ВНИМАНИЕ!!! В программе длина профилей _Примыкания к стене по стойкам равна межосевому расстоянию между верхними и нижними ригелями, а не длине по стойкам, это ошибка, она находится на доработке:

Основной элемент

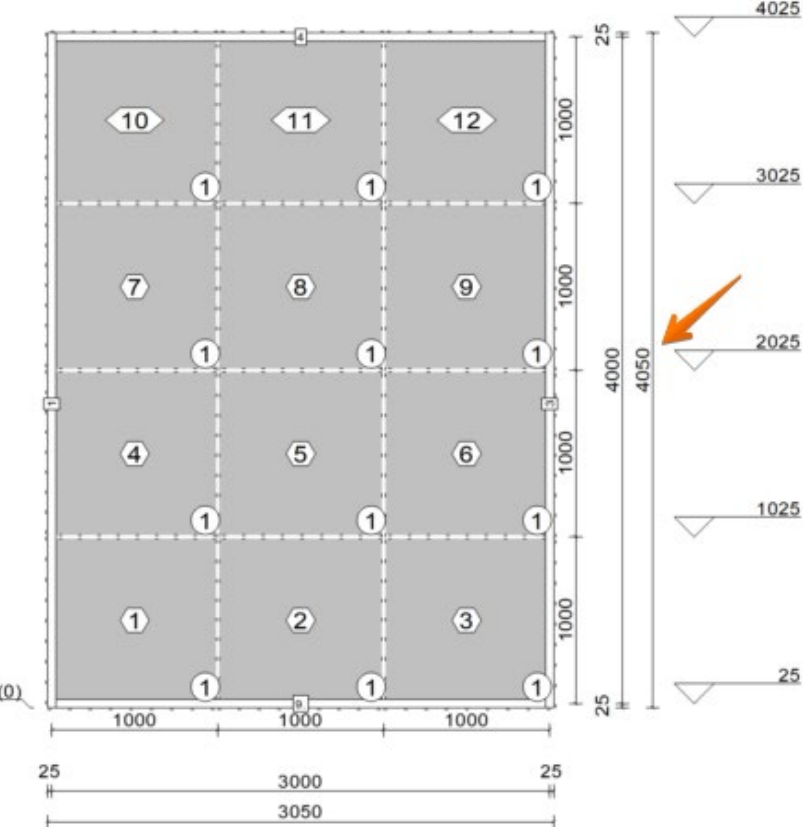
должно быть 4050,0
